年月日	2021年1月25日(月)
件名	高浜4号機 蒸気発生器伝熱管補修工事に伴う設計及び工事計画 届出書に係る補足説明資料について

補 足 説 明 資 料

高浜発電所第4号機

蒸気発生器伝熱管補修工事

機械式栓の取付要領

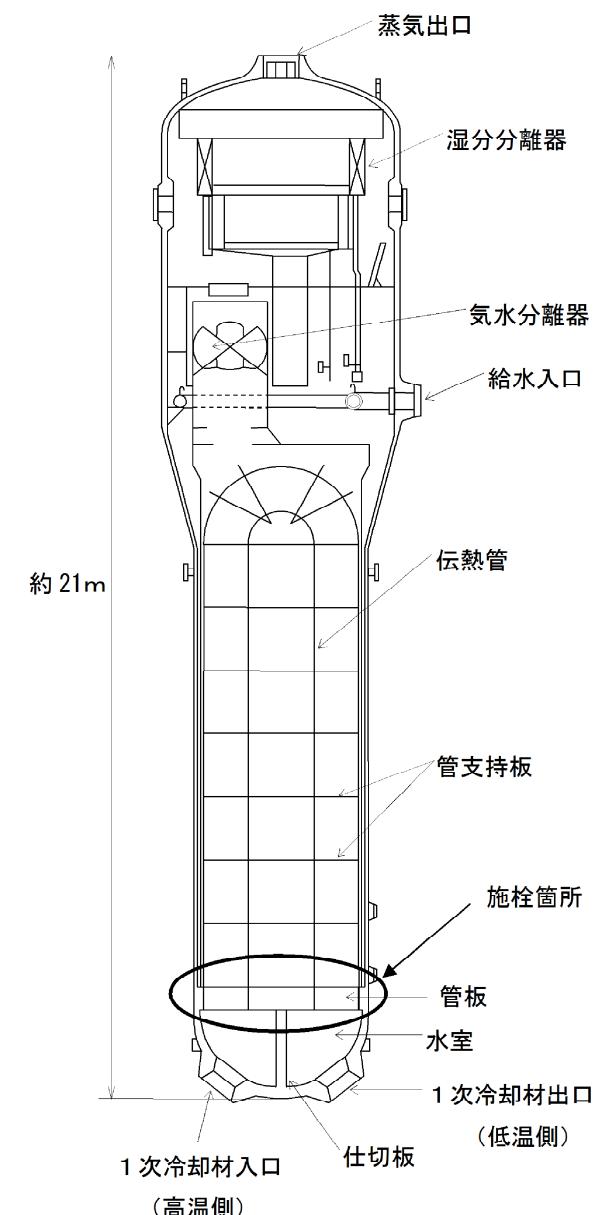
- ・渦流探傷試験にて有意な信号指示の認められた蒸気発生器伝熱管について施栓を実施する。

ステップ1	ステップ2
概略図		
説明	機械式栓の中子にマンドレルをねじ込む。	機械式栓を伝熱管に挿入し、マンドレルを介して中子を引き下げるにより、機械式栓を押し広げる。

A蒸気発生器の伝熱管 1 本及びC蒸気発生器の伝熱管 3 本に対して、メカニカルプラグにて施栓を行う。

図1 SG 伝熱管 耐震解析モデル化範囲、及び、施栓箇所

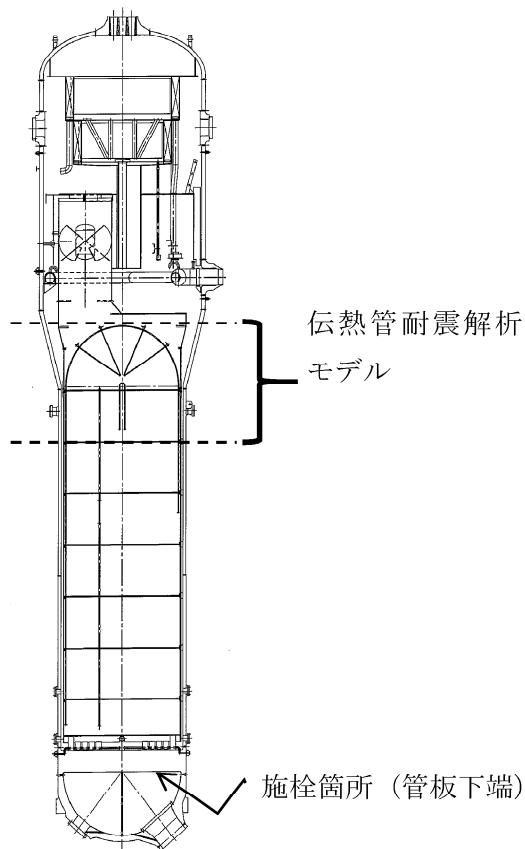
伝熱管の施栓は、図1に示す通り、管板の下端に施工される。一方で伝熱管の耐震解析モデルは、実機大試験体で得られた知見に基づき伝熱管Uベンド部及び最上段から2段目の管支持板までの直管部をモデル化している。したがって、伝熱管の耐震評価において、本施栓による重量増加の影響はない。

また、施栓を行った伝熱管1次側は液相から気相におきかわることによる重量減の影響が考えられるが、施栓率10%による伝熱管Uベンド部の重量変動による固有振動数への影響は□%程度^(注1)である。

伝熱管Uベンド部の固有振動数は面外(1次モード)で□Hzであり、
□%の変動を考慮しても評価上の固有振動数に与える影響はごく軽微であり
蒸気発生器伝熱管(Uベンド部)の耐震評価に与える影響はない。
